PARCO EOLICO "CRAVAREZZA"
REGIONE LIGURIA- PROVINCIA DI SAVONA
COMUNI DI CALICE LIGURE (PARCO EOLICO), MALLARE (PARCO EOLICO CAVIDOTTI E SSEE)
ORCO FEGLINO E ALTARE (CAVIDOTTI)

ELABORATO: Relazione illustrativa Integrazioni

RICHIESTE CT

Il progetto, sottoposto a procedura di VIA nazionale, è stato depositato in data 28/01/2022 [ID: 8086] e successivamente sono pervenute le seguenti richieste di integrazione / osservazioni:

L'impianto eolico da dismettere è descritto nella tavola "1454_G40_R0_Planimetria_e_particolari_Costruttivi_impianto_da_Dismettere" di cui si riporta di seguito uno stralcio.

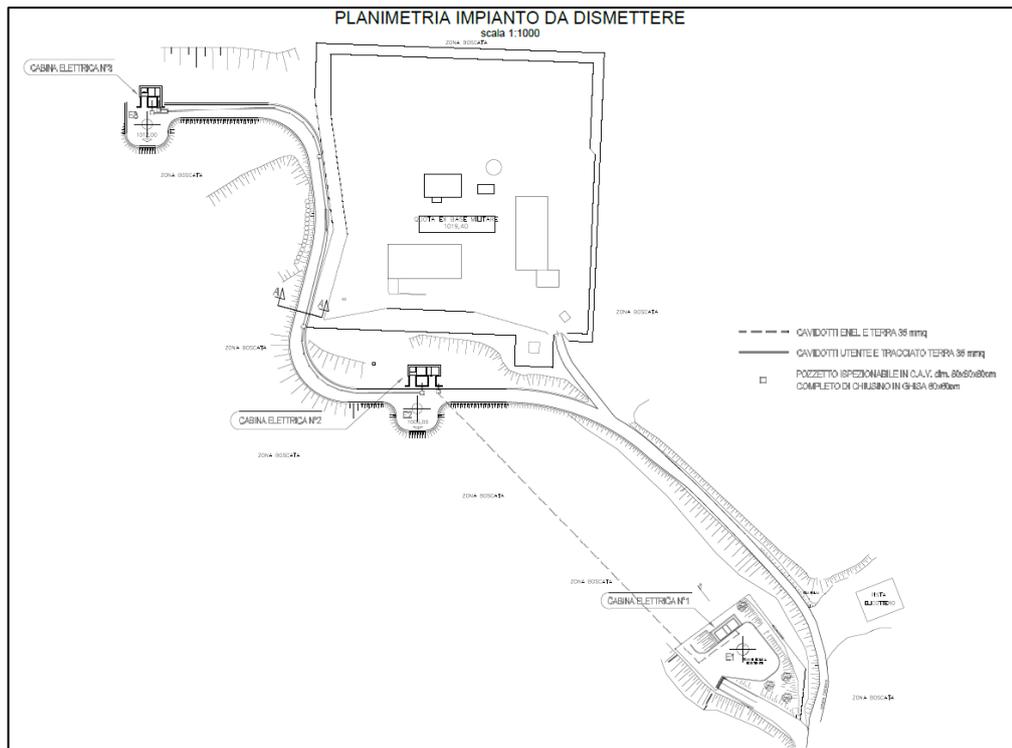
Descrivere, tramite relazione ad hoc corredata di dettagliati elaborati grafici, l'impianto eolico con tutte le opere (aerogeneratori, cavidotti, SE ecc.) di cui si dismetterebbero i 3 aerogeneratori (E1, E2 ed E3). Spiegare anche con elaborato grafico quanto riportato nelle 2 ultime righe di pag. 32 del documento "1454_21V032_S1_SLA_PARTE_I_RO Documentazione generale 1454-21V032-S1-24/06/2022", testualmente: "Per ciò che riguarda le cabine elettriche esistenti di e-Distribuzione esse, essendo completamente interrato, potranno essere utilizzate per successive attività nell'area".

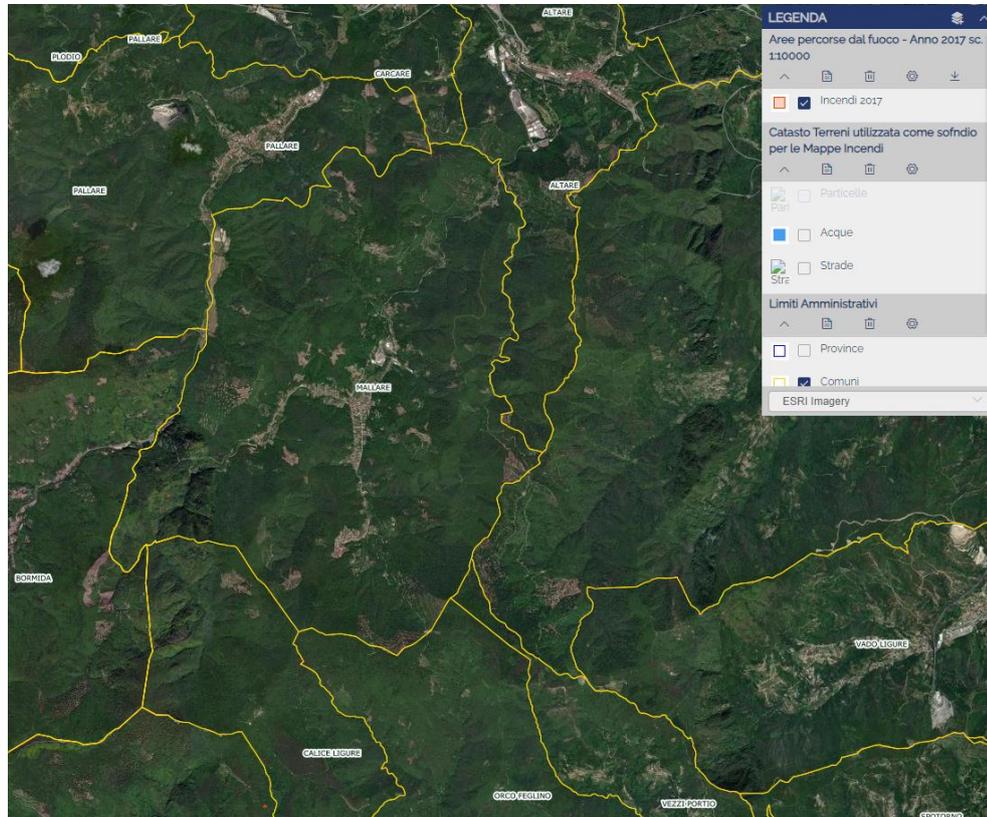
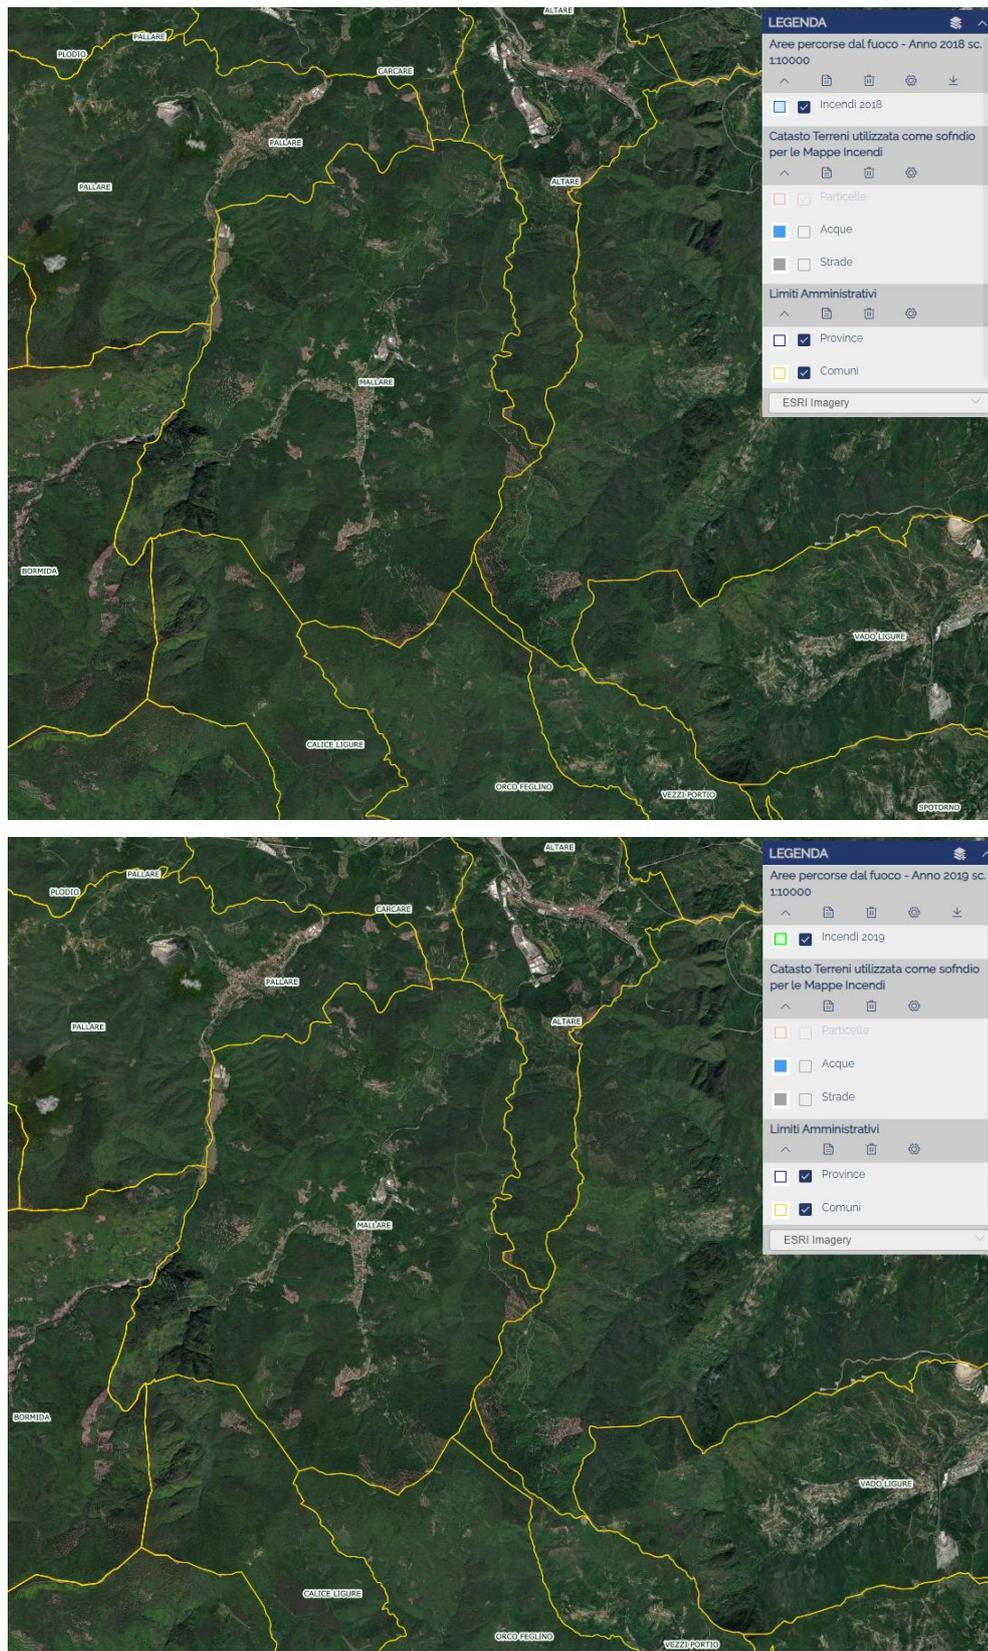
Integrare la cartografia, di cui al documento Carta delle aree percorse dal fuoco con relazione anche asseverata.
